## 仕様変更のお知らせ

製品名	形式名
インターフェイスユニット	UKTF2 (XK22-02用)

UKTF2 - S - DC110V

## 内部回路比較表

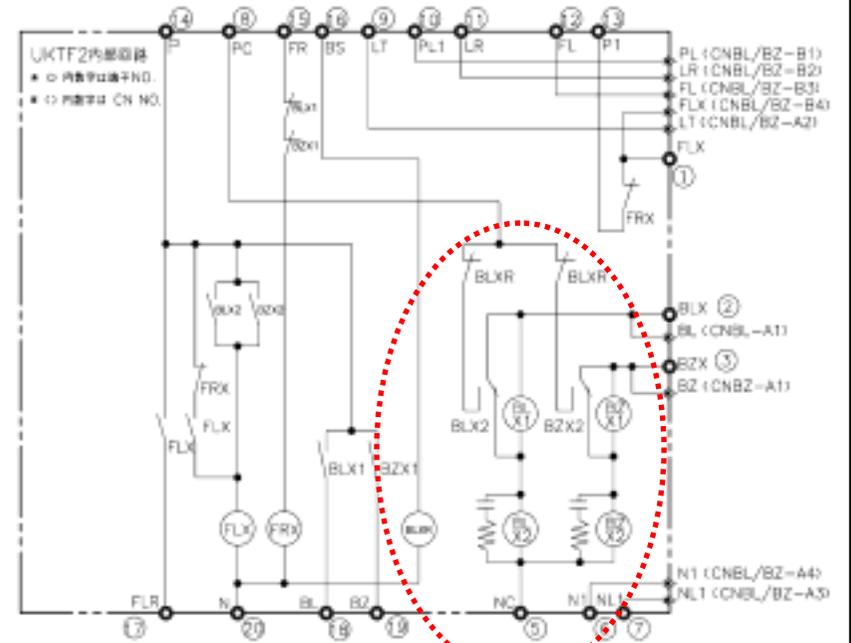
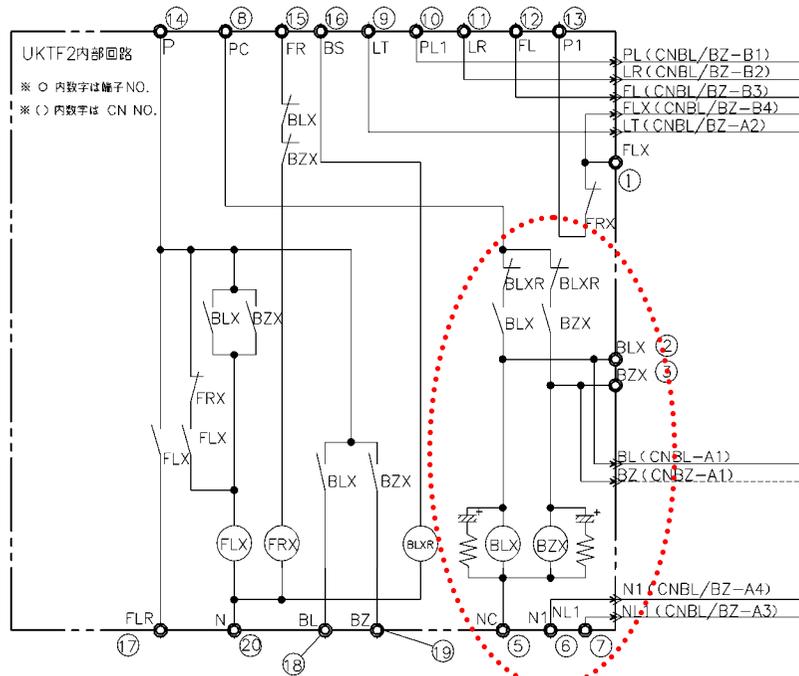
内部回路の変更

最小入力パルスの変更 (3ms → 2ms)

変更箇所
